2024年1月17日

株式会社レイマック  
LED 照明機器グループ  
営業部  
TEL : 077-585-6771  
FAX : 077-585-6773

LED 照明機器(IDBB-LSRA シリーズ) 生産終了についてのご案内

【外形寸法】

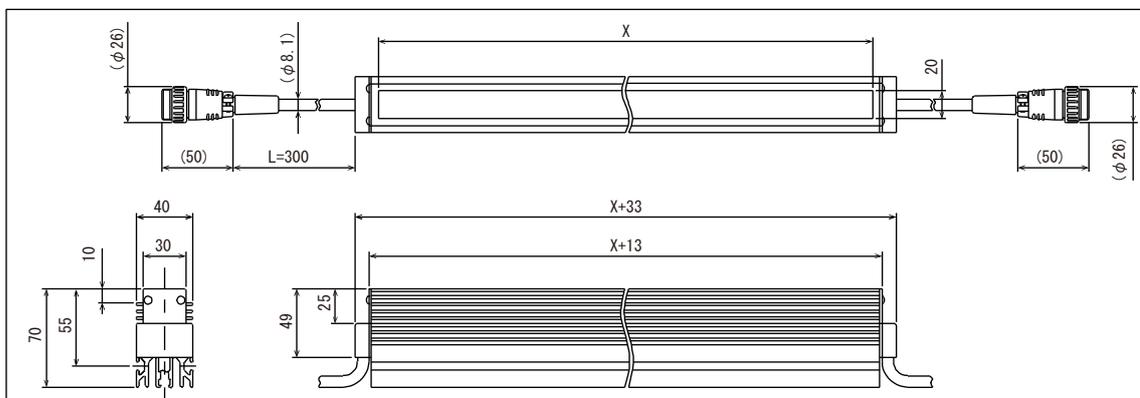
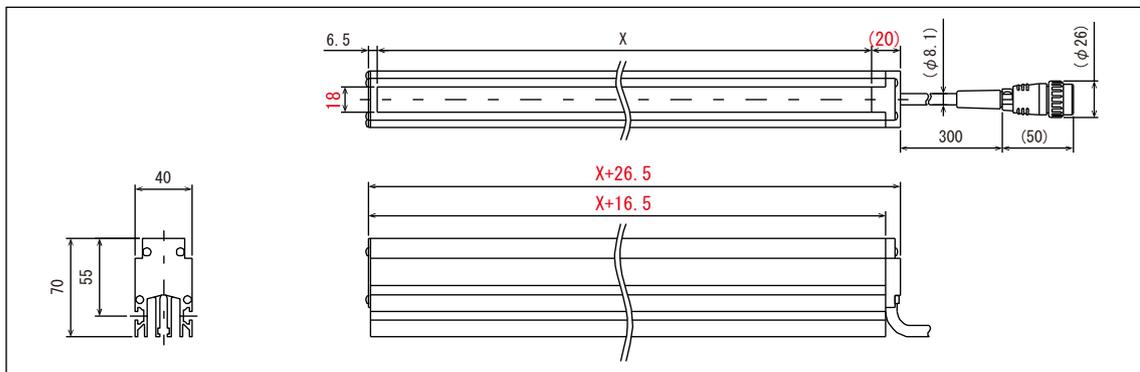
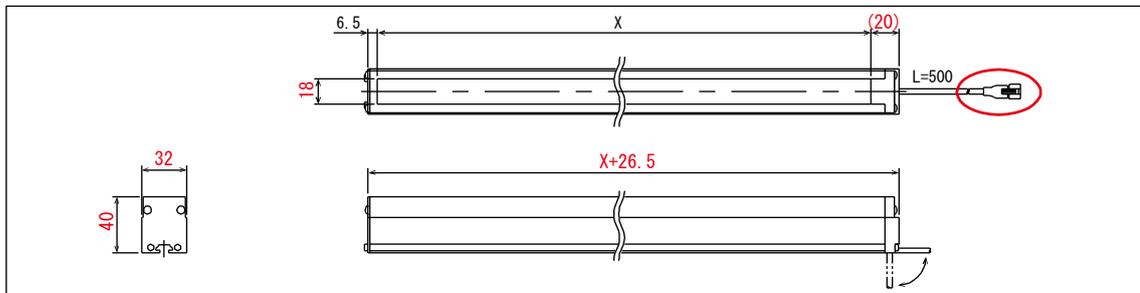
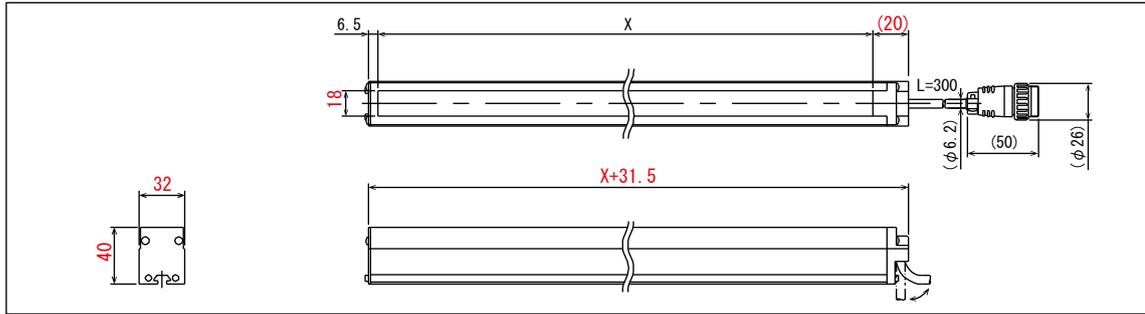
赤色で示した部分が相違点となります。  
 共通して発光面幅が 20mm⇒18mm になります。

【光学特性】

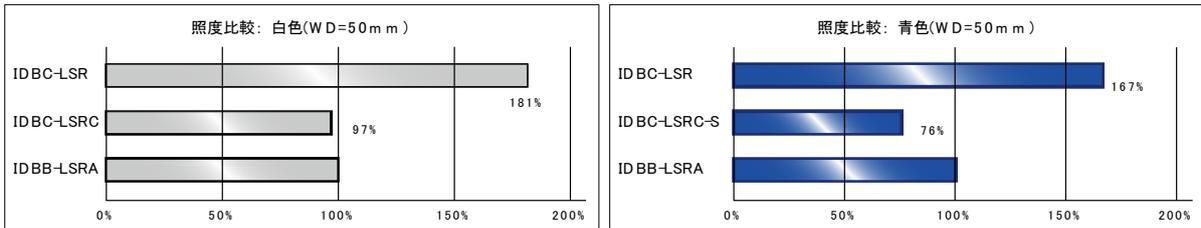
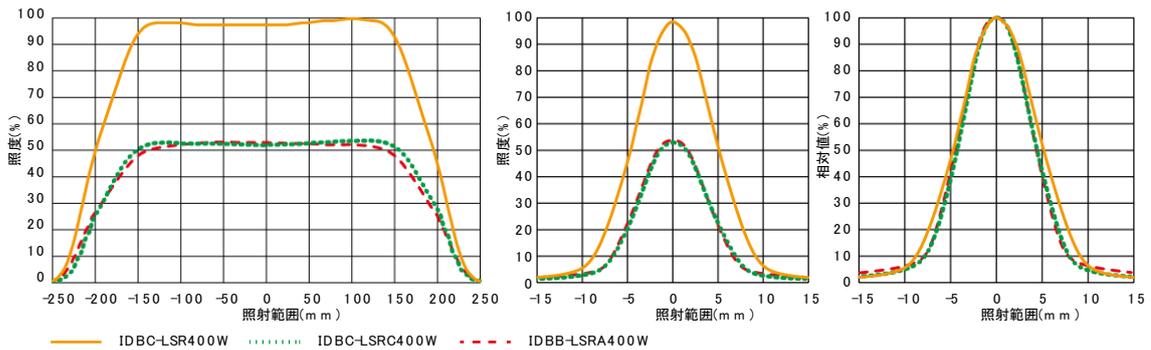
IDBB-LSRA シリーズと比較して、IDBC-LSR シリーズで約 1.6~1.8 倍、  
IDBC-LSRC シリーズで約 0.7 倍(-S 仕様)~同等の照度を得ることが可能です。

配光特性は、IDBC-LSR・IDBC-LSRC 共に IDBB-LSRA とほぼ同様の特性を持ちます。
